Mission régionale d'autorité environnementale

**Avis délibéré de la Mission Régionale
d'Autorité environnementale Auvergne-Rhône-Alpes
relatif à la mise en compatibilité du plan d'occupation des sols
de la commune de Clarafond-Arcine (74) dans le cadre d'une
déclaration d'utilité publique**

Avis n° 2018-ARA-AUPP-00554

Illustration 4 POS après mise en compatibilité, source : additif au rapport de présentation

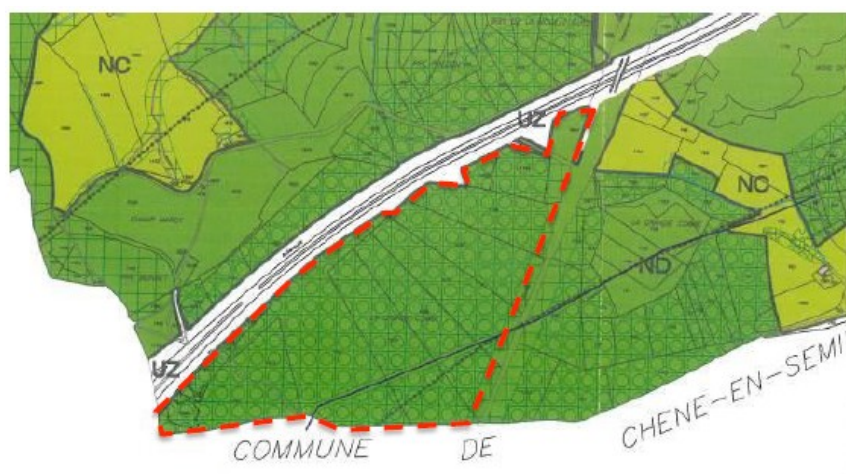
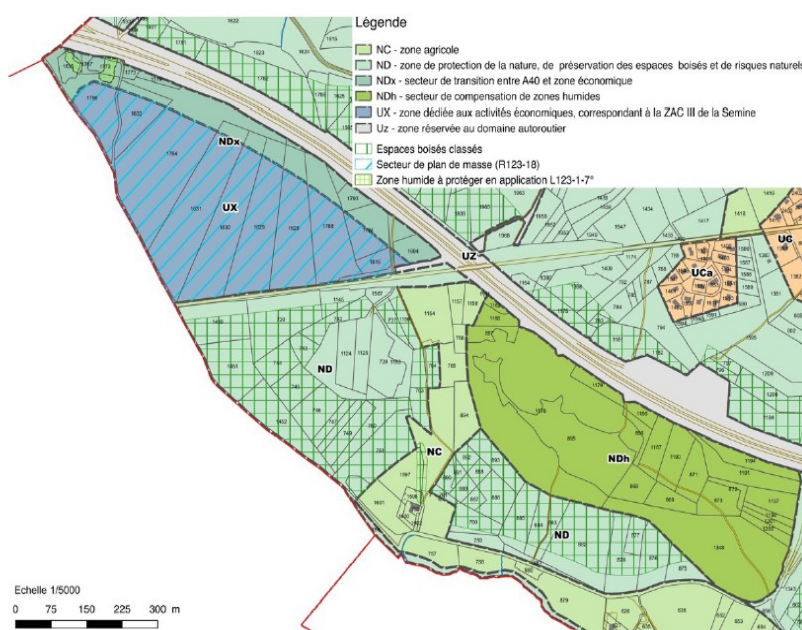
Toutefois, le dossier présente à la fois des mesures relevant de l'échelle du projet d'extension de la zone d'activité et de l'échelle du document d'urbanisme. Il aurait été souhaitable d'insister davantage sur les mesures relevant de la mise en compatibilité du POS telles que la création des zones NDx et NDh, l'identification de zones humides au plan de zonage et la création du plan masse coté de la zone UX.

De plus, les incidences du projet sont étudiées uniquement sur la seule zone d'extension de la ZAE alors que le projet prévoit également la suppression de l'EBC sur la future zone NDh.

- d'une part à éviter deux des zones humides présentes sur le site. Toutefois, celles-ci se trouvent à proximité immédiate de l'autoroute dans une bande inconstructible. Ainsi, la véritable mesure les concernant se rapporte plutôt à l'identification de ces deux zones humides au plan de zonage du POS avec la mise en place d'un règlement spécifique. ;
- d'autre part à compenser la destruction de ces zones humides à hauteur de 19 314 m² ⁷dont 7598 m² dans la bande maintenue le long de l'autoroute et le reste hors secteur du projet, dans une zone classée NDh au POS. Toutefois, l'évaluation environnementale ne présente pas l'état initial de l'environnement de ce site choisi alors que celui-ci est actuellement classé en EBC, EBC qui sera supprimé par la mise en compatibilité.

L'Autorité environnementale recommande d'étudier avec plus de précision le secteur identifié pour la compensation des zones humides et classé NDh et de préciser les mesures de compensation des déboisements.
